DOSSIER SUL PERICOLO IDRAULICO A MEOLO: DALLA VALUTAZIONE DI COMPATIBILITA' IDRAULICA AL PIANO DELLE ACQUE

La Valutazione di Compatibilità Idraulica del PAT di Meolo e il Piano delle Acque

Estratto di uno studio idraulico realizzato per il PAT (Piano di Assetto del Territorio) del Comune di Meolo (committente TEPCO srl)

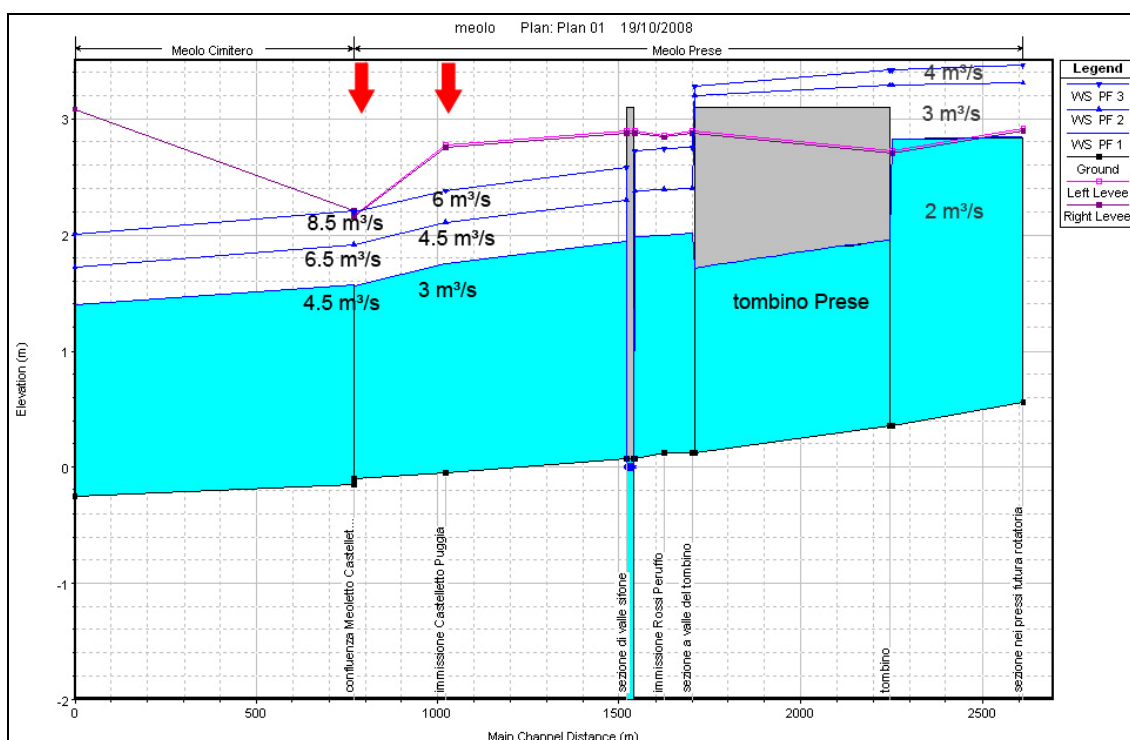
[.] Nonostante i provvedimenti adottati dal Consorzio di Bonifica Destra Piave (la ricalibratura del corso alto del colatore delle Prese, la disposizione di un sostegno idraulico a monte) l'applicazione del modello idrodinamico conferma la criticità idraulica del bacino. Poco a ovest della zona industriale, sulla sinistra idrografica del colatore delle Prese, infatti, c'è una zona depressa, con quote di 50 cm più basse dei terreni circostanti. Tutta la zona industriale di Meolo sgronda attraverso il colatore delle Prese (in realtà esiste, più a sud anche il colatore Rossi-Peruffo: attualmente la maggior parte del deflusso del fosso viene deviato verso il colatore delle Prese).

E' nelle intenzioni del Consorzio di Bonifica Destra Piave ripristinare l'efficienza del colatore Rossi-Peruffo (sostituendo il tombino attuale con uno scatolare delle dimensioni 2.5x2 m) e migliorare la capacità di deflusso del colatore delle Prese (che tuttavia è per un lungo tratto tombinato nella zona industriale di Meolo: il tombino ha un diametro pari a 1600 mm ed è lungo più di 500 m). L'impermeabilizzazione del territorio potrebbe aumentare la portata del bacino (per tempi di corrivazione corrispondenti a quelli della configurazione futura e per tempi di ritorno di 50 anni) dal valore attuale di circa 3 m³/s a 9 m³/s: una portata incompatibile con la capacità di deflusso del corpo idrico di valle (il colatore Meoletto non è in grado di far defluire una portata superiore a 8.5 m³/s).

Figura.2 – Applicazione del modello idrodinamico 1d2d sul bacino delle Prese (TR 50 anni, tempo di precipitazione pari a 24 ore)

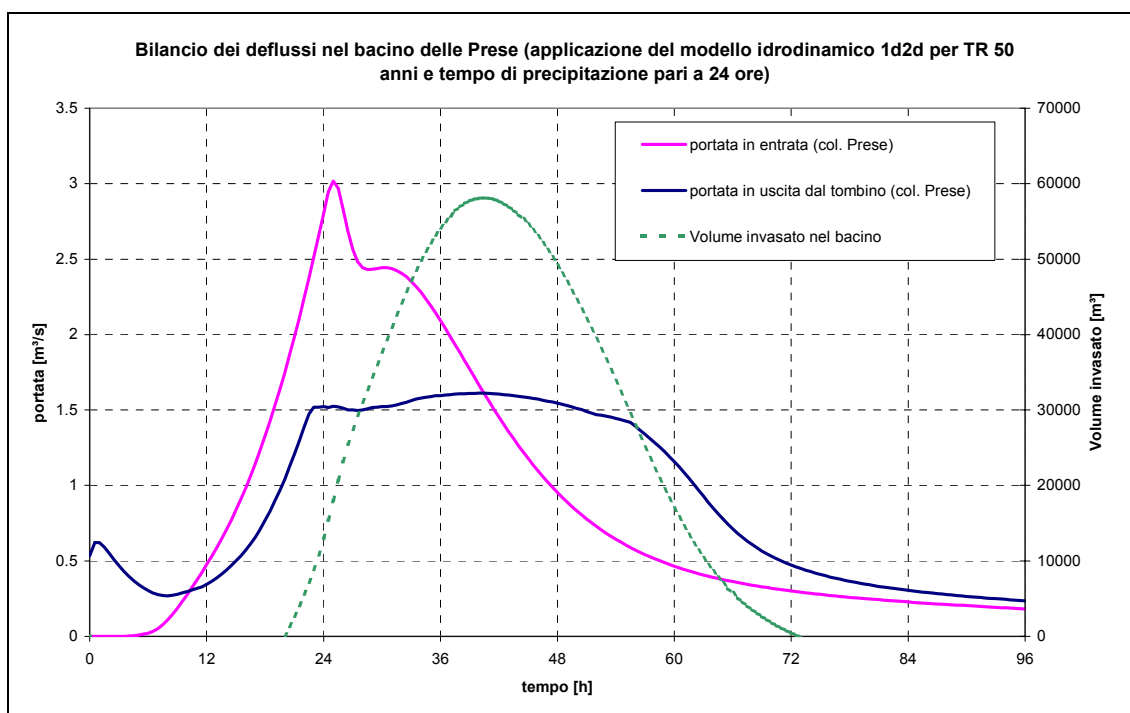
Perciò, anche ammesso che l'apertura di nuovi tombini consenta il deflusso verso valle della portata futura del bacino, il regime dei deflussi, che ne scaturirebbe, sarebbe enormemente gravoso per l'abitato di Meolo, in quanto verrebbe trasferita a valle la criticità propria del bacino delle Prese.

E' necessario che l'Amministrazione Comunale si attivi subito e concordi con Autovie Venete e con il Consorzio di Bonifica un piano di intervento per contenere il pericolo idraulico all'interno del bacino delle Prese.

La soluzione proposta è quella di sfruttare le aree depresse o le aree a verde non utilizzate (ad esempio: l'area interna alla rotonda lungo la strada regionale n. 89) per creare dei bacini

Da un primo calcolo idrologico, sarebbero necessari dei volumi di compenso per un valore complessivo di circa 90.000 m³.

Figura.3 – Confronto fra i deflussi del bacino delle Prese allo stato attuale e nella configurazione di progetto corrispondente all'urbanizzazione futura: si stima sia necessario realizzare – in prima approssimazione - un volume d'invaso complessivo pari a 90000 m³ per conservare il deflusso attuale

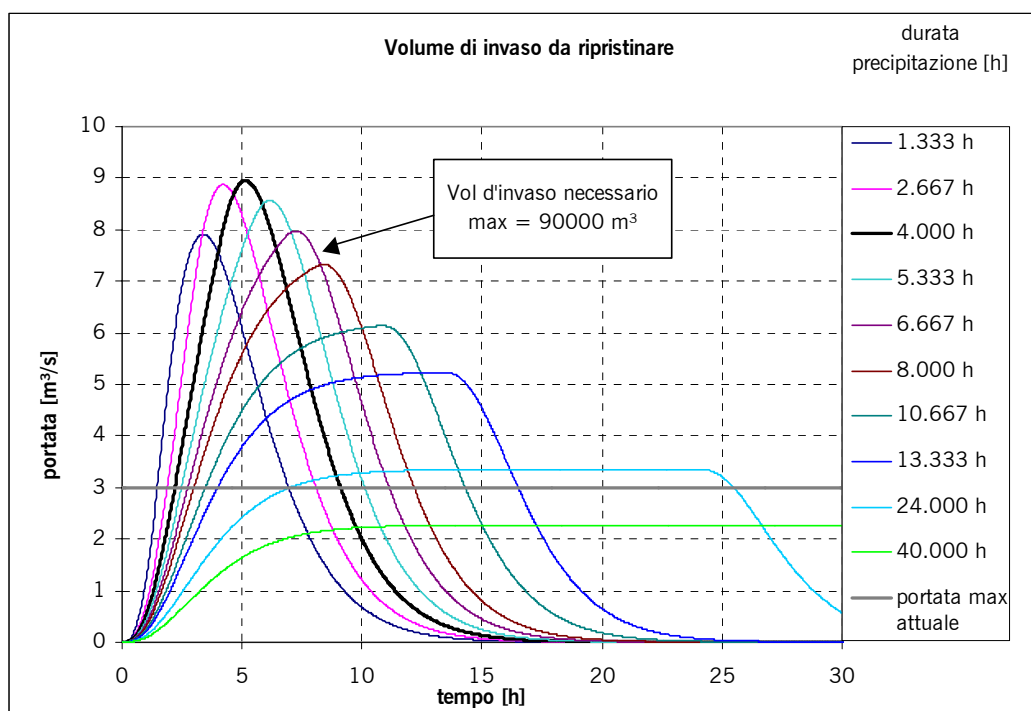
L'urbanizzazione del bacino delle Prese è la questione più critica e dirompente, poiché l'alterazione del regime dei deflussi del colatore delle Prese può mettere in crisi la rete meteorica delle acque Medie, che costituisce il corpo idrico di recapito privilegiato del centro storico di Meolo.

Figura 0.1 – il tracciato del nuovo scolo Candellara secondo il progetto del Consorzio di Bonifica Destra Piave all'interno del bacino di scolo Vallio 5 (fonte: Provincia di Venezia)

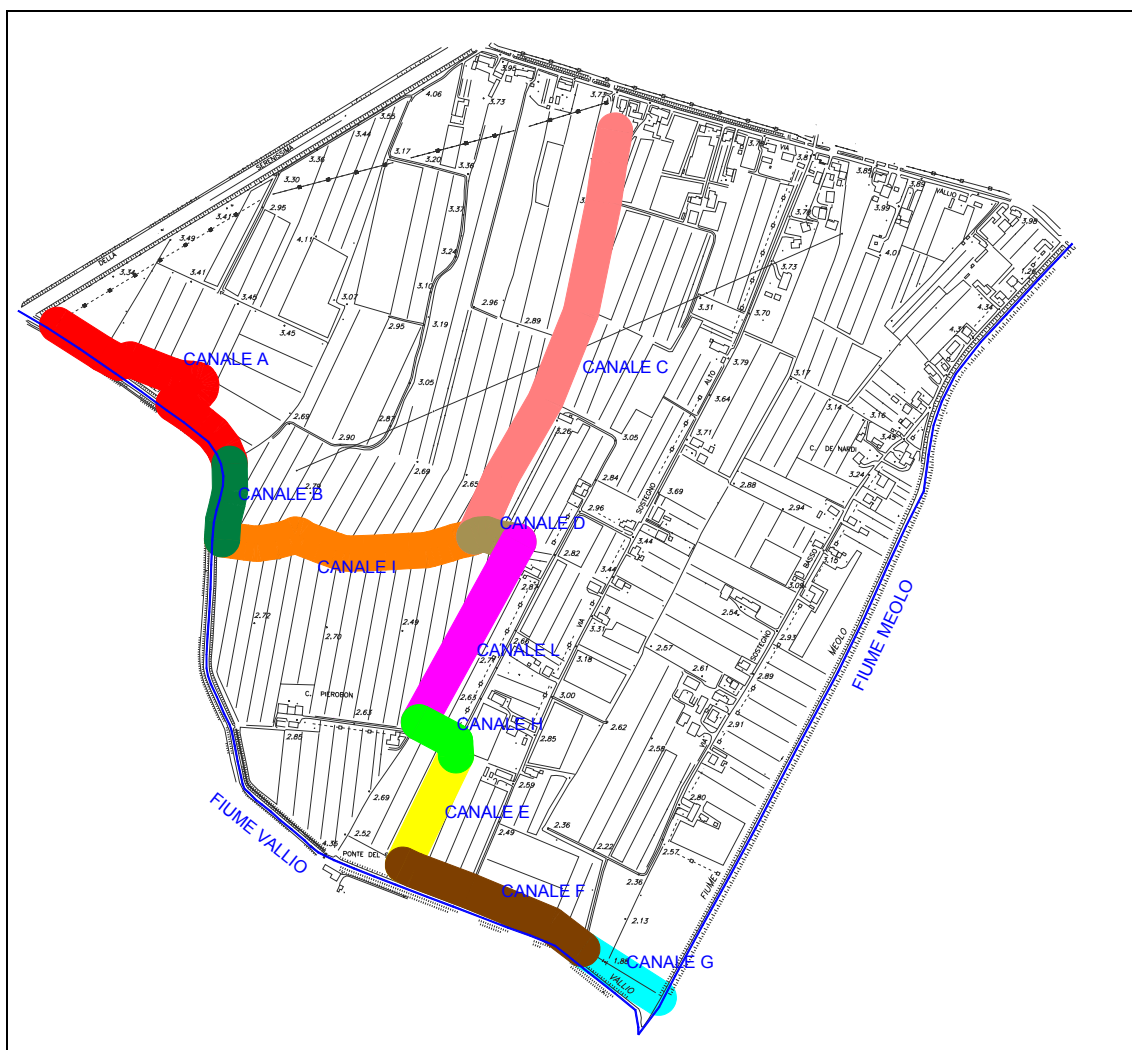
Il Consorzio di Bonifica Destra Piave ha già presentato, presso le autorità competenti, un progetto il cui esito prevede la rimozione dell'impianto idrovoro in località "Ponte del sostegno" e l'eliminazione delle porte a vento (le valvole a clapet) che attualmente versano acqua nel fiume Vallio. Il corpo idrico di recapito dei deflussi del bacino Vallio 5 diverrebbe lo scolo Candellara, che sottopassa il canale Meolo attraverso una botte a sifone. Il progetto rientra all'interno di una serie di interventi da realizzarsi a Meolo e nei comuni vicini, con l'obiettivo di migliorare la qualità delle acque sversate nella laguna di Venezia attraverso il bacino Vela.

L'intervento realizzato dal Consorzio di Bonifica Destra Piave (attualmente Piave) conferisce all'area un pericolo idraulico oggettivo, in quanto muta la condizione di deflusso verso valle (il bacino non scola più a gravità ma viene aggregato al bacino a scolo meccanico). Nel Marzo 2011 (dopo l'intervento del Consorzio) l'area ha manifestato degli allagamenti mai avvenuti nei precedenti 50 anni.
